RENESAS TECHNICAL UPDATE

| 製品分類 | パッケージ | 発行番号 | TN-WRP-A006A/J | Rev. | 第1版 |
| 題名 | エンボステーピング品のリール径変更 (φ330リール→φ254リール) | | 情報分類 | 包装仕様変更 | |
| 適用製品 | SOC/マイコン品種 | 対象ロット等 | 関連資料 | 資料-1:改善前/改善後の付帯事項 資料-2:適用対象リスト | |

＜変更前＞ 付帯事項

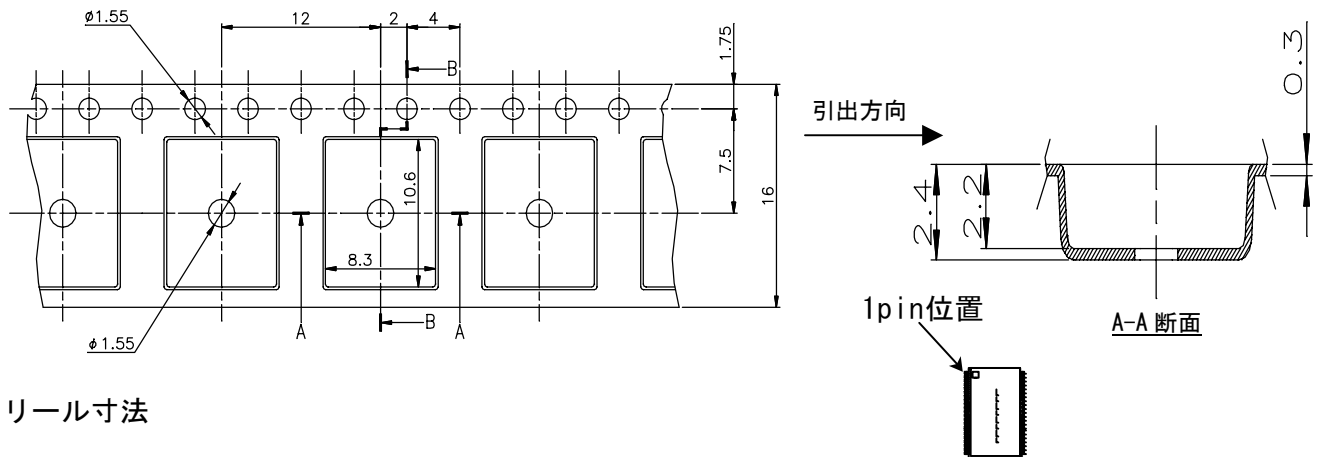
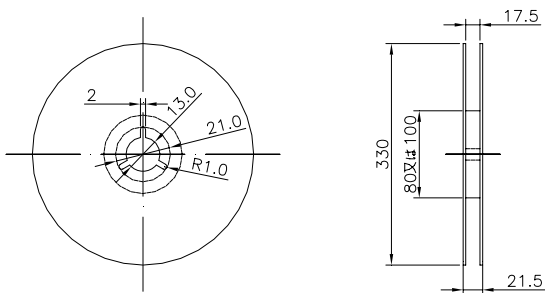
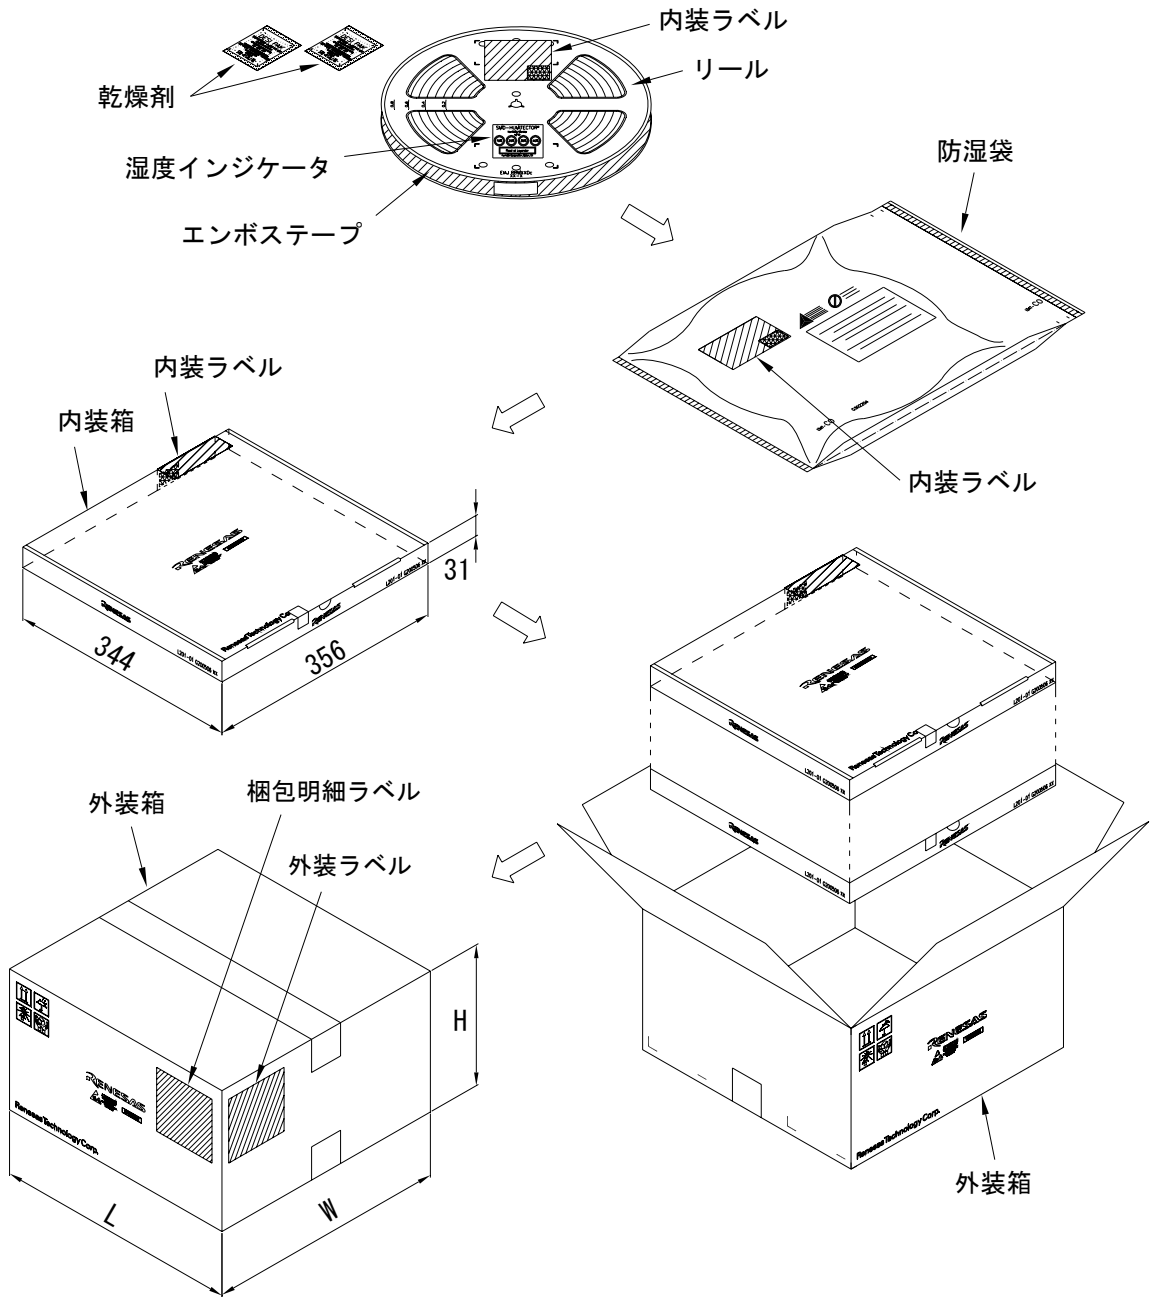
弊社エンボスキャリアテーピング出荷品の一部におきまして、作業の一元化から1000個/リール出荷品、2000個/リール出荷品共、同一のφ330リールで出荷していました。
また、1000個/リール出荷品におきましてはリール変形防止としましてエンボスキャリアテープの空ポケット部分約1000個程度をリール芯側(コア側)に巻いた状態で出荷していました。
しかし、環境への関心が高まるにつれ、お客様より空ポケットに対する改善要求が高まってきたことから、この度1000個/リール出荷品におきましても適正な包装形態に改善しました。

- 1) 不要空ポケット(約1000ポケット)の削減
- 2) φ330リール(1000個巻)→φ254リール(1000個巻)
- 3) リール変更に伴い、防湿袋及び内外装箱も体積比で約40%縮小させていただきます。
(添付資料-1を参照願います)
